EXPO RAIL

Revisiones de Julio 2025 a las Reglas de Intercambio de la AAR

Alberto Chavez | Karina González
Field Inspector, MID/AAR/MxV Rail | CPKC

- Se revisó Regla 4.E.5:

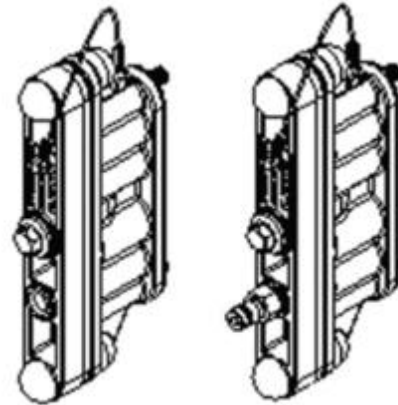
Actualizar Regla 4.E.5 para reemplazarla imagen con la de abajo: (C-14546, 4/18/25).

Placa de acceso completa con montaje del receptor JC 1330

Receptor con o sin válvula de presión del cilindro de freno JC 1332

- FIGURA 37.7

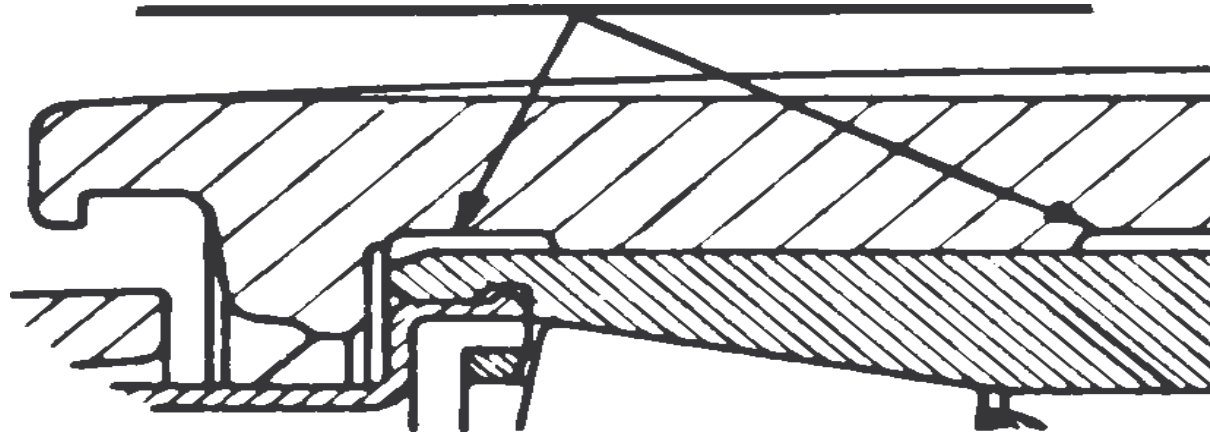
- Se actualizó Regla 37.A.1.e, como se identifica abajo: (C-14571, 5/16/25):

(1) Adaptadores estándar anchos y estrechos producidos antes de julio de 1965 en el momento del cambio de **mancuerna** o balero, según se define en E.8

- Se actualizó Regla 37.E.8 como se identifica abajo: (C-14571, 5/16/25):

a. Adaptador fabricado antes de Julio, 1965.
